ORBETELLO , 25 luglio 2023

- **ID 9888.** con avviso del 23 maggio 2023, codice procedura MASE-2023-93273 stata avviata la **procedura di valutazione di impatto ambientale (V.I.A.)** di competenza nazionale (artt. 20 e ss. del decreto legislativo n. 152/2006 e s.m.i.) relativa al **progetto di realizzazione di una centrale eolica denominata Orbetello** da parte di **Apollo Wind s.r.l.** (sede in Bolzano, Via della Stazione n. 7) in località varie, Comune di **Orbetello** (GR);

## OSSERVAZIONI

Figura 15. PTCP Grosseto: Beni paesaggistici (Tav. ST 5)

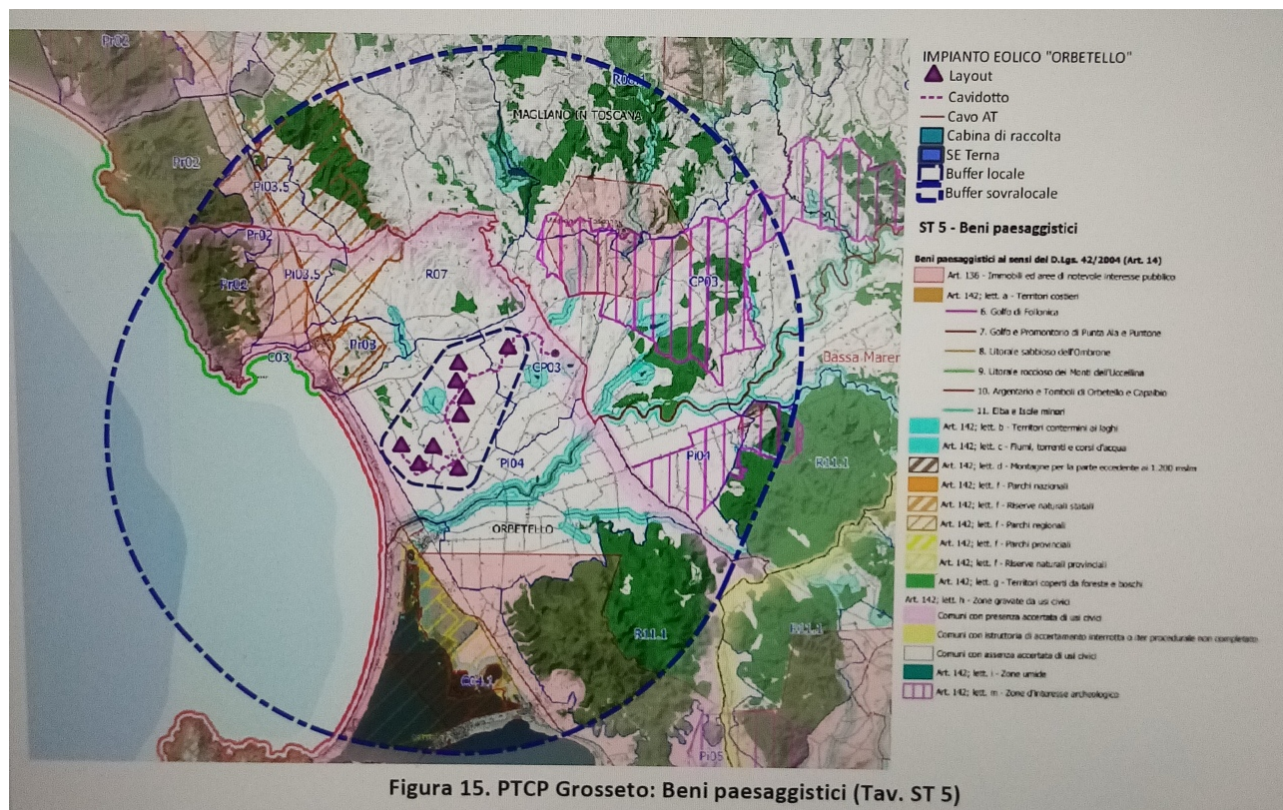
- in proposito, si ricorda che l'art. 6, comma 1°, del decreto-legge n. 50/2022, convertito con modificazioni e integrazioni nella legge n. 91/2022, in relazione all'installazione di **impianti di produzione di energia da fonti rinnovabili** è stata individuata una **"fascia di rispetto ... determinata considerando una distanza dal perimetro di beni sottoposti a tutela di sette chilometri per gli impianti eolici e di un chilometro per gli impianti fotovoltaici"**. Successivamente, con l'art. 47, comma 1°, del decreto-legge n. 13/2023, convertito con modificazioni e integrazioni nella legge n. 41/2023, **la fascia di tutela è stata ridotta a "tre chilometri" per gli impianti eolici e a "cinquecento metri" per gli impianti fotovoltaici.**

Detta **fascia di rispetto** risulta, quindi, nel caso di specie **estesa tre chilometri dal limite delle zone tutelate con vincolo culturale** (artt. 10 e ss. del decreto legislativo n. 42/2004 e s.m.i.) **e/o con vincolo paesaggistico** (artt. 136 e ss. e 142 del decreto legislativo n. 42/2004 e s.m.i.). In ogni caso, **la visibilità di detti aerogeneratori alti oltre 200 metri sarebbe ben presente in tutta l'area;**
